Keuringsverslag van een elektrische laagspanning- en zeer lage spanningsinstallatie

NIET CONFORM

Datum keuring: 15/12/2025

Controlebezoek van een huishoudelijke installatie volgens (KB 08/09/2019) - AREI Boek 1- 6.5. en 4.2.4.3.

Afbeelding schakel- en verdeelbord:

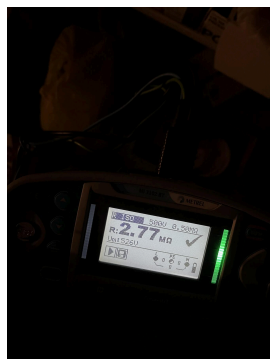
- 15.03 Het verdeelbord is niet makkelijk toegankelijk. (Boek 1 Onderafdeling 5.3.5.1.C.)
- 15.05 Verdeelbord is niet voorzien van een achterwand. (Boek 1 Onderafdeling 5.3.5.1.A.)

- 15.06 De deur en/of afschermplaat van het schakelbord dient (terug)geplaatst te worden. Aanraking van onder spanning staande delen mogelijk. (Boek 1 Afdeling 5.1.4. en 5.3.5.1.A. en 4.2.2.3.)

- 15.10 De genaakbare, naakte onder spanning staande delen zijn onvoldoende afgeschermd. (Boek 1 Afdeling 5.1.4. en 4.2.2.3.)
- 16.01 De differentieelschakelaar aan het begin van de huishoudelijke installatie is niet verzegelbaar. (Boek 1 Onderafdeling 4.2.4.3.)
